Modulo per la presentazione delle osservazioni per i piani/programmi/progetti sottoposti a procedimenti di valutazione ambientale di competenza statale

ID: Codice procedura (ID_VIP/ID_MATTM):10844

Impianto per la produzione di energia elettrica da fonte eolica, costituito da 6 aerogeneratori della potenza complessiva di 37,2 MW, un sistema di accumulo da 25 MW e relative opere connesse in località "Rempillo" nel comune di Pitigliano (GR).

TESTO DELLE OSSERVAZIONI

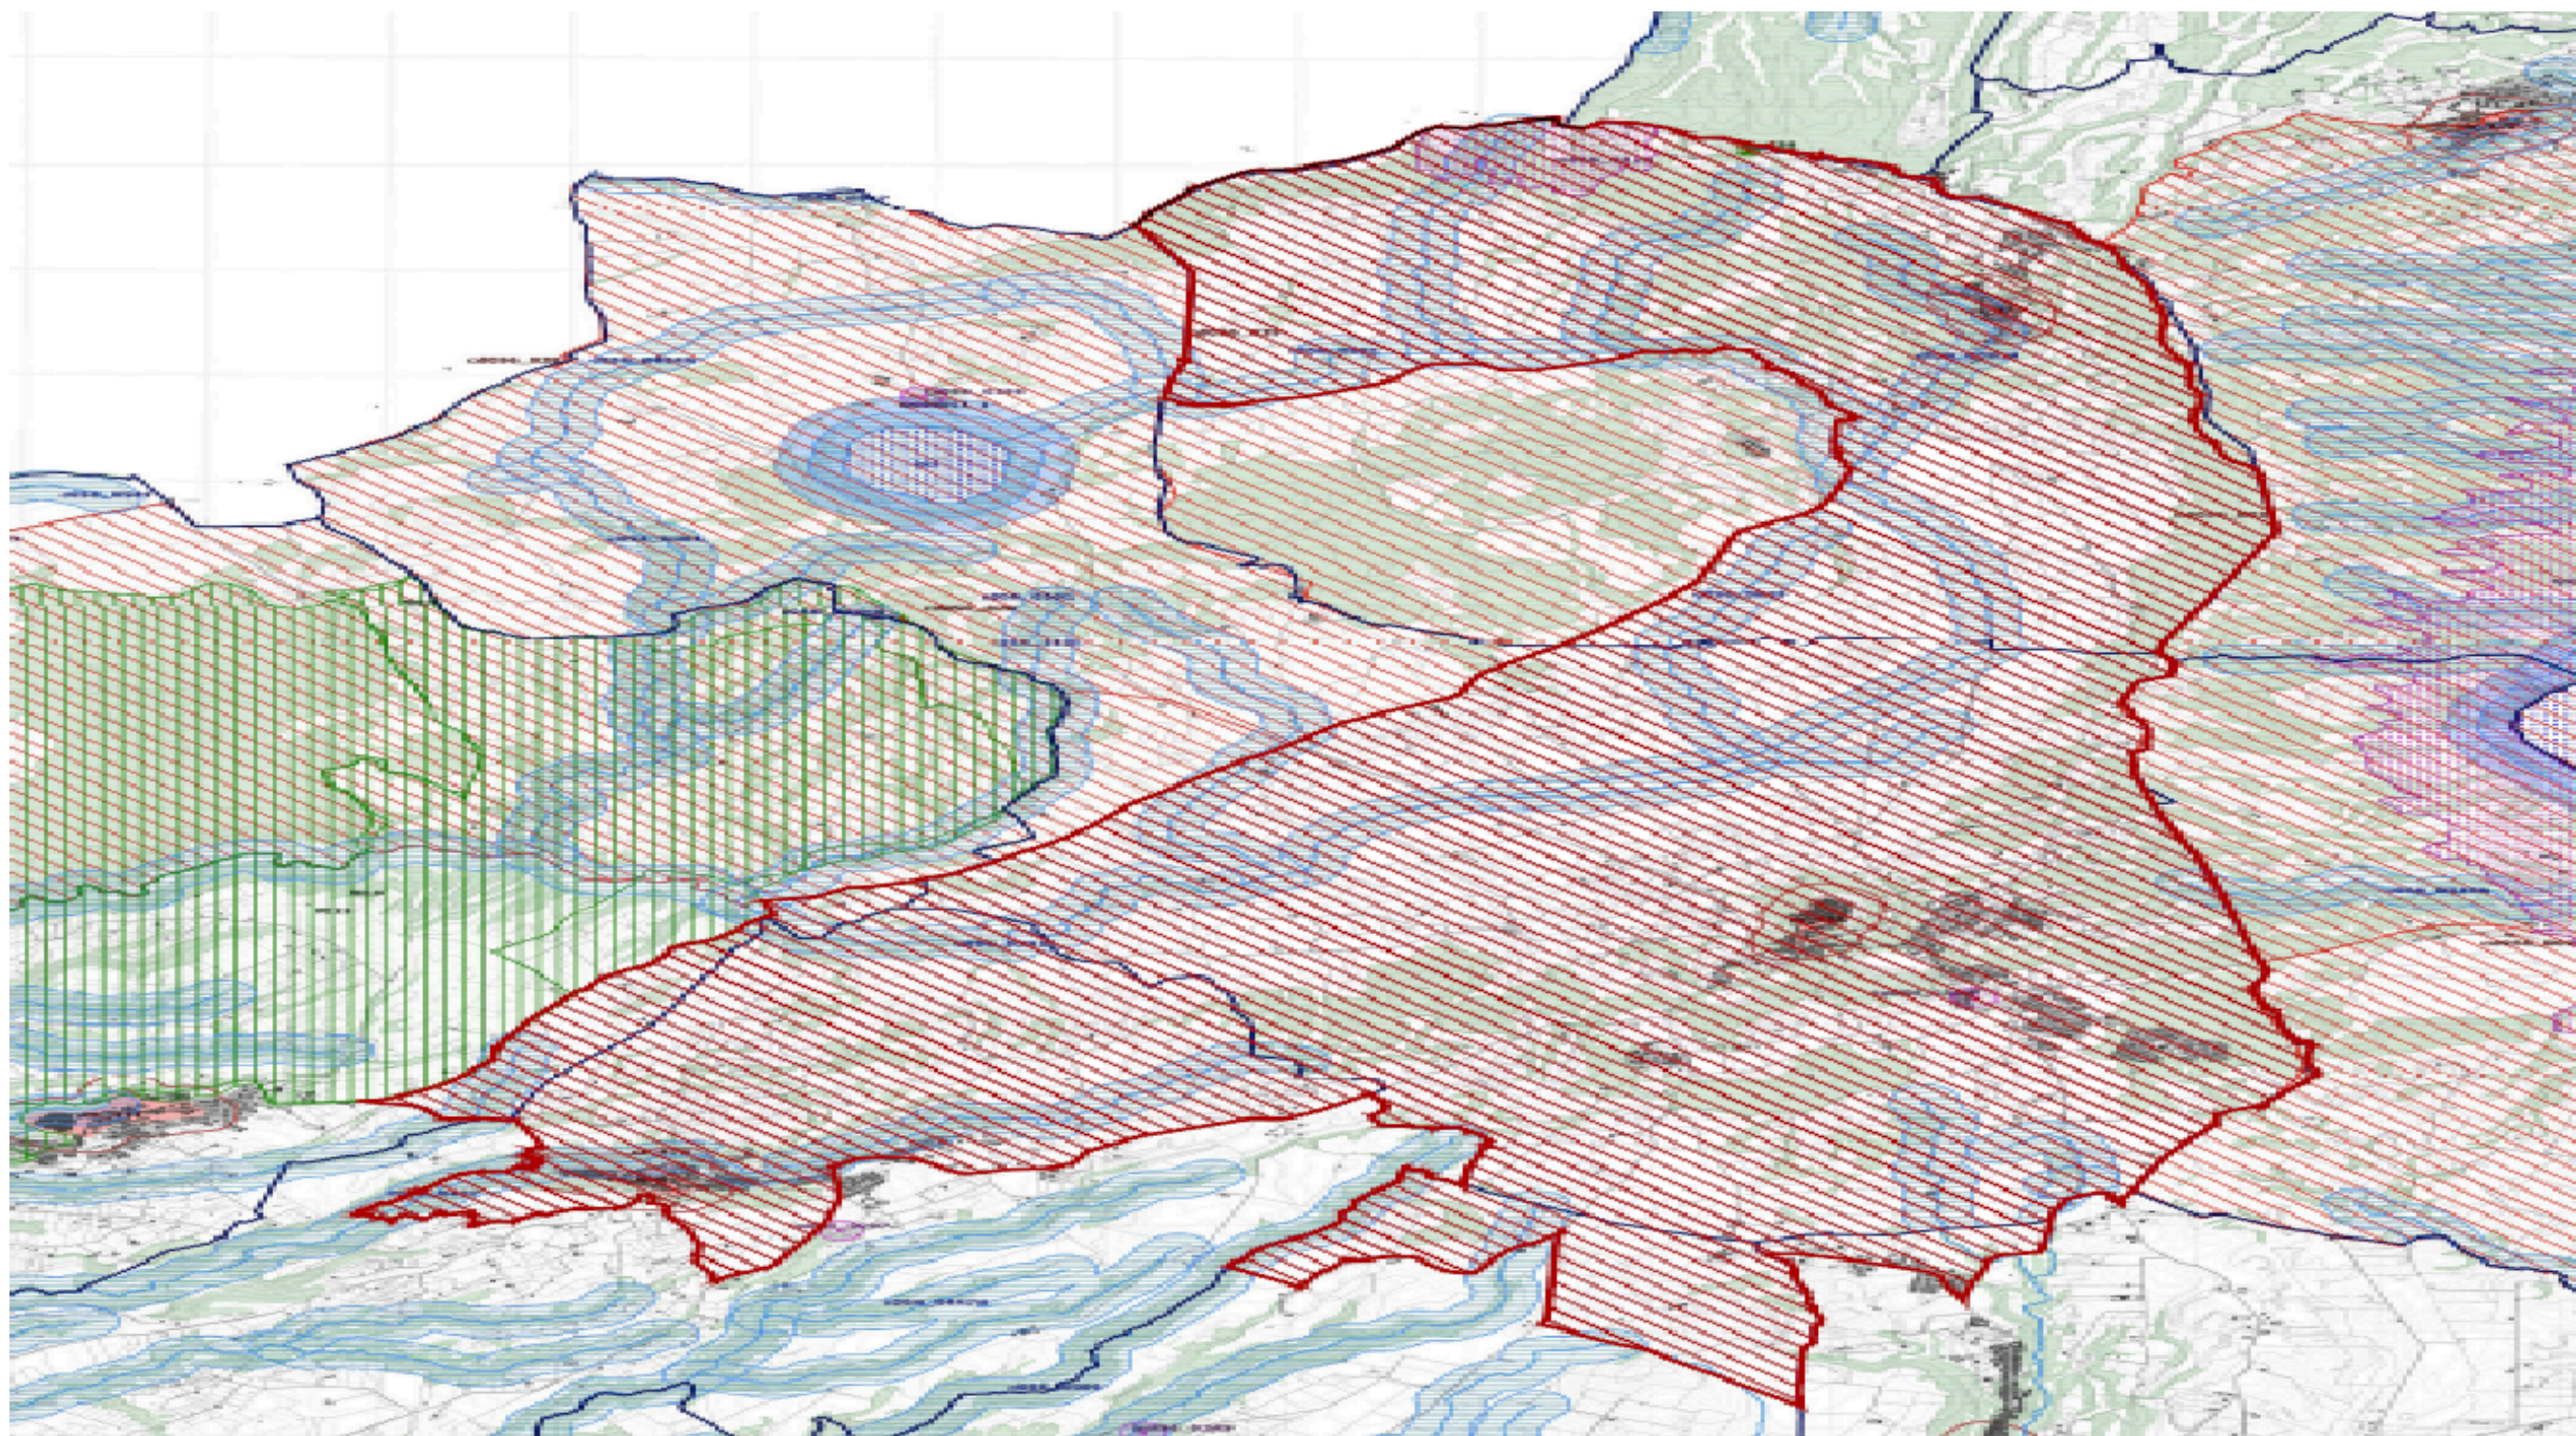
Alla luce del combinato disposto dal "vincolo sul patrimonio paesaggistico (artt. 136 e ss. e 142 del decreto legislativo n. 42/2004 e ss.mm.ii.) e sui beni culturali" (artt. 10 e ss. del decreto legislativo n. 42/2004 e ss.mm.ii.) e dal comma 8 lettera c-quarter del D.Lgs 191/2021 e ss.mm.ii si evince che, ad oggi, le aree in cui sono previsti gli insediamenti dei sei aereogeneratori dell'impianto eolico denominato "Rempillo" non sono idonee perché ricadono tutte all'interno della fascia di rispetto dei **beni paesaggistici di notevole interesse pubblico denominati "Conca del Lago di Mezzano e territorio circostante" (D.M. 22.05.1976)** comprendente anche il **vincolo "Selva del Lamone" (D.M. 22.05.1984)** tutelati **dall'art. 136 del Codice dei Beni Culturali e del Paesaggio** e in particolare un aereogeneratori (P01) è a 100 metri dal primo vincolo citato e gli altri cinque compresi in una distanza massima tra 1 km e 2 km (vedi immagine n. 1 dell'ALLEGATO). Nella fascia di rispetto dei 3 km anche la porzione di vincolo rappresentato dalla Selva del Lamone che gode di altre importanti tutele in quanto Riserva Naturale regionale (L. 394/91 e L.R. 29/97), Zona di Protezione speciale (ZPS) insieme ai Monti di Castro collegati tra loro da una Zona di Conservazione Speciale (ZSC), il sistema fluviale Fiume Fiora-Olpeta. La Selva del Lamone oltre il vincolo paesaggistico di notevole interesse pubblico che la rende area non idonea all'installazione degli impianti FER anche nelle sue fasce di rispetto dei 3 km, gode di un'altra tutela che ne rivela l'importanza di area di importanza internazionale per l'avifauna IBA (012) che viene collegata all'altra IBA (099) Lago di Bolsena attraverso la ZPS Caldera di Latera e la ZSC Lago di Mezzano che insieme sono compresi nel vincolo paesaggistico " Conca Lago di Mezzano..." e verranno uniti dal nuovo vincolo paesaggistico "*Ambito paesaggistico, geologico e geomorfologico dell'orlo della caldera di Latera e delle sue pendici interessate dai centri eruttivi periferici*" (si veda a riguardo la proposta pubblicata sul sito del MIC in data 09/08/2023 e

l'immagine n. 2 dell' ALLEGATO) all'area di notevole interesse pubblico " Conca del lago di Bolsena" (D.M. 24.10.1960). Praticamente una vasta zona che per interesse paesaggistico e naturalistico oltre che storico, archeologico e identitario rappresenta un unicum nel panorama nazionale.

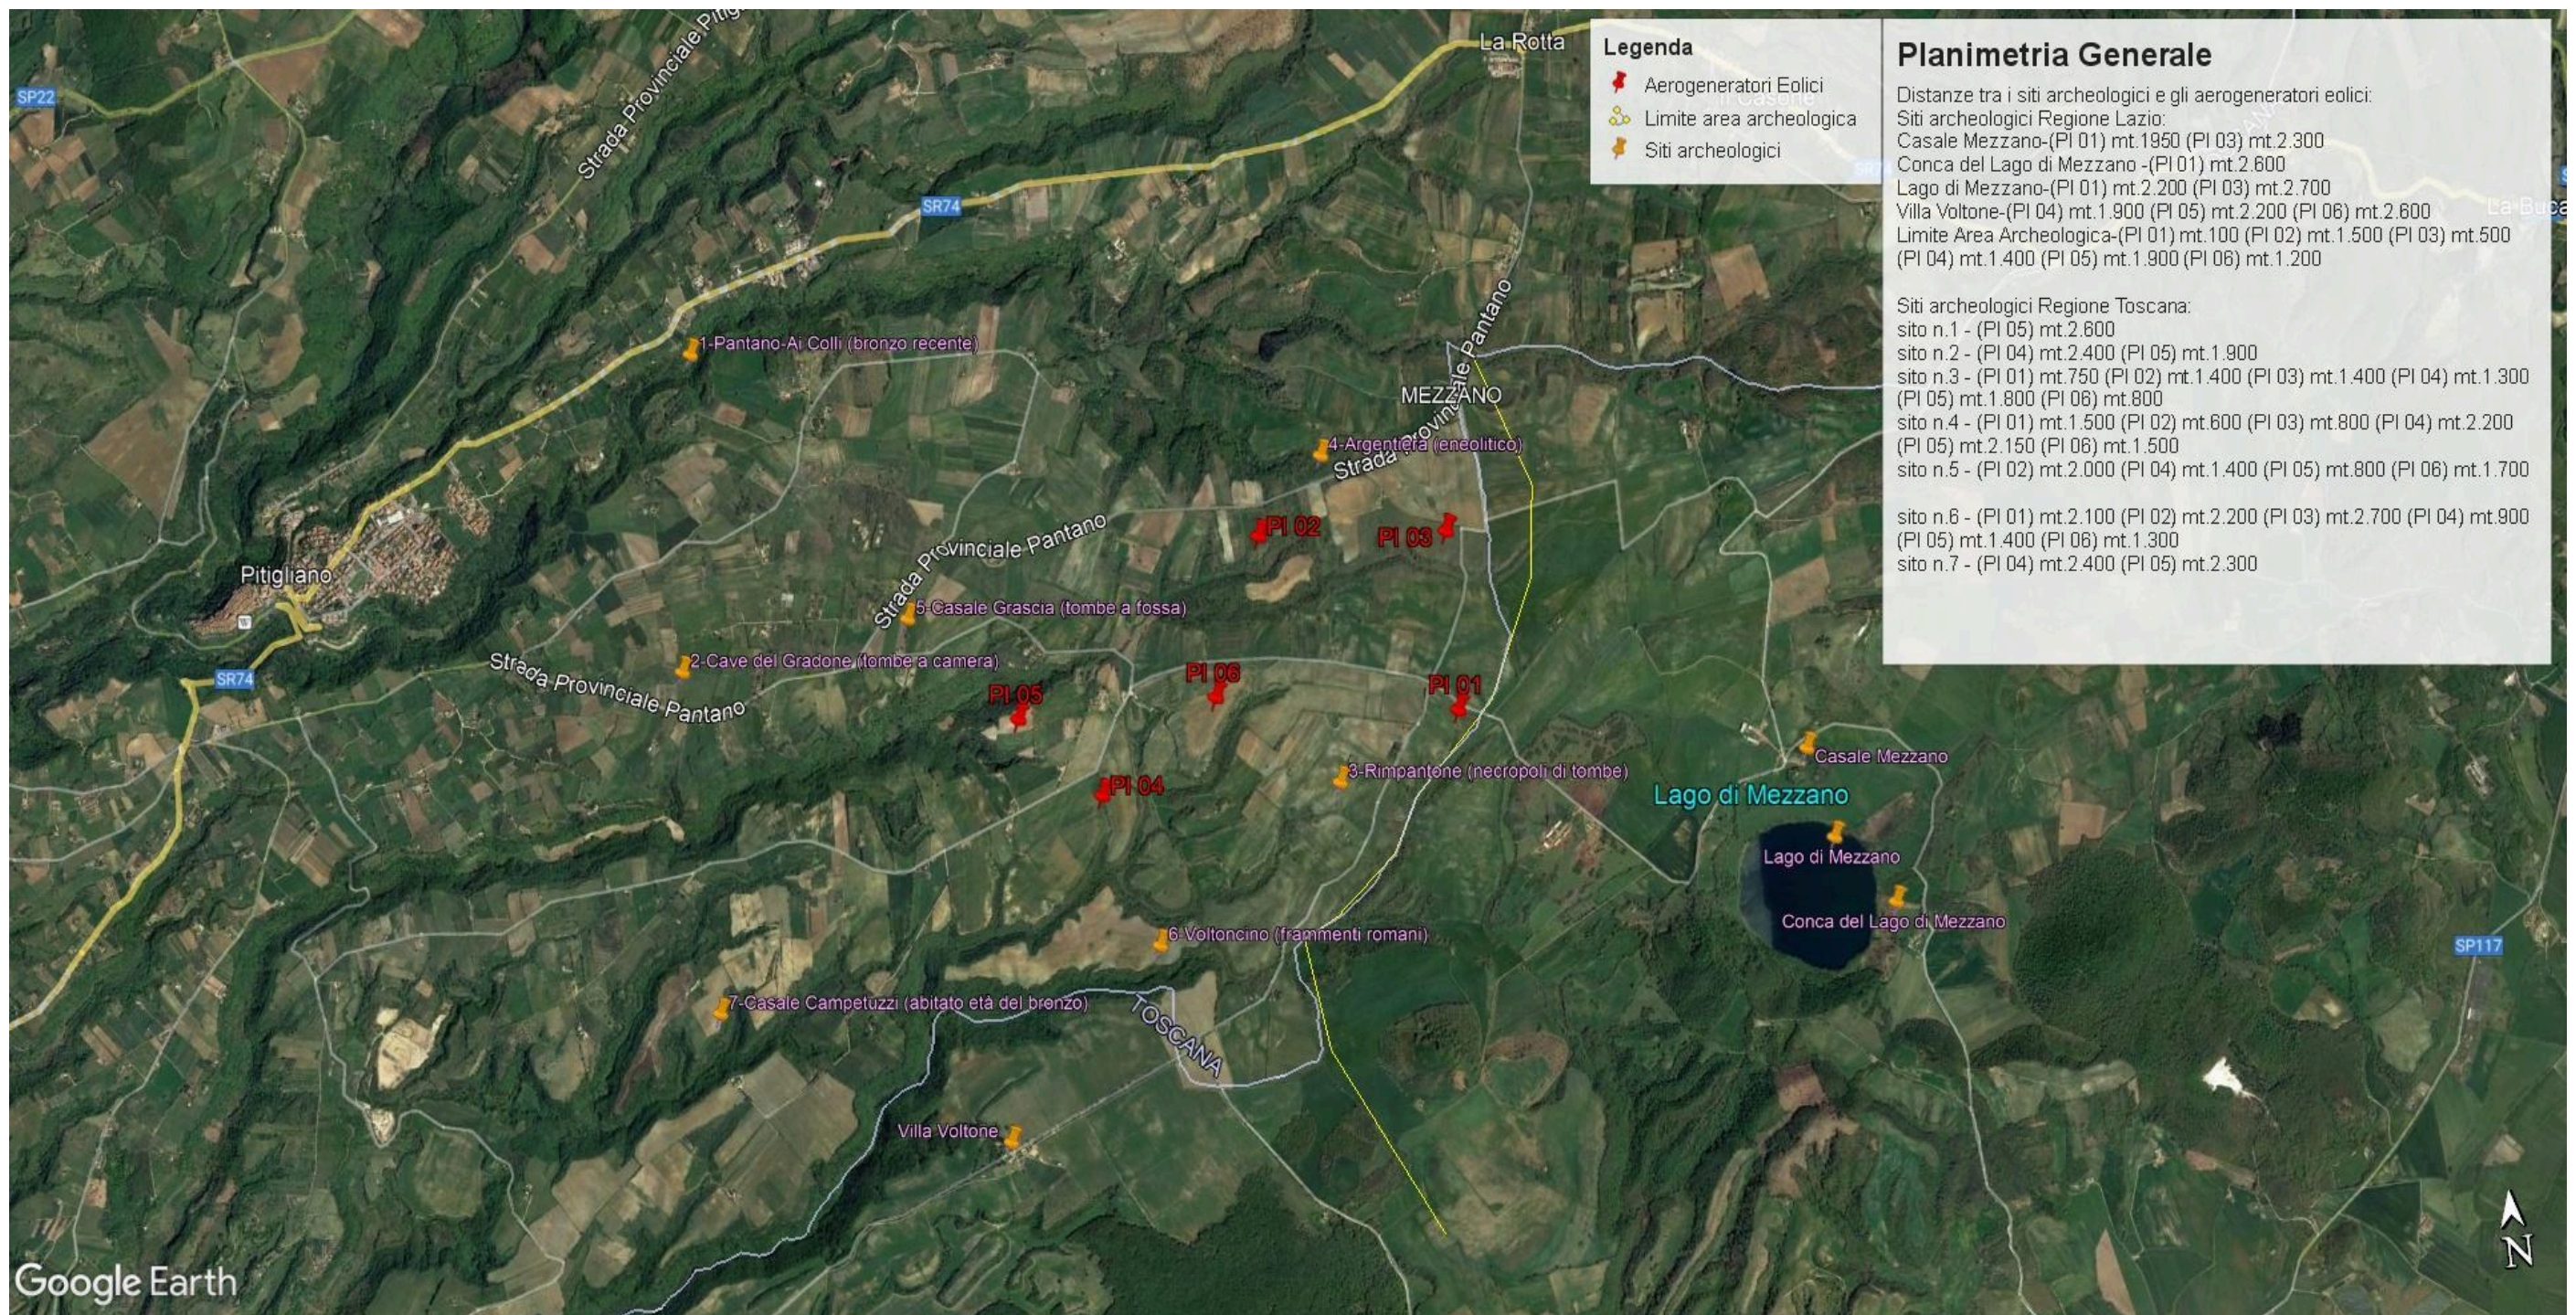
Inoltre, la zona in cui insisterebbe l'impianto eolico industriale Rempillo è compresa nelle fasce di rispetto di 3 km di diversi beni archeologici tutelati dalla parte II del Codice dei Beni Culturali (vedi

Allegato, immagine n. 3). Inoltre le pale P04 e P05 ricadono all'interno di un'area archeologica che la Proponente vorrebbe cancellare per il semplice fatto che non è riportata nel documento regionale ma nel documento provinciale come meglio dettagliato nell'Osservazione n. 5. Alla luce di quanto documentato appare chiaro quindi che la collocazione dell'impianto non ha tenuto conto alcuno dei vincoli dell'area nella quale è stato progettato e l'inserimento dell'impianto eolico nel paesaggio e sul territorio non è corretto (Allegato IV delle Linee guida nazionali di cui al D.M dello Sviluppo economico del 10.09.2010).
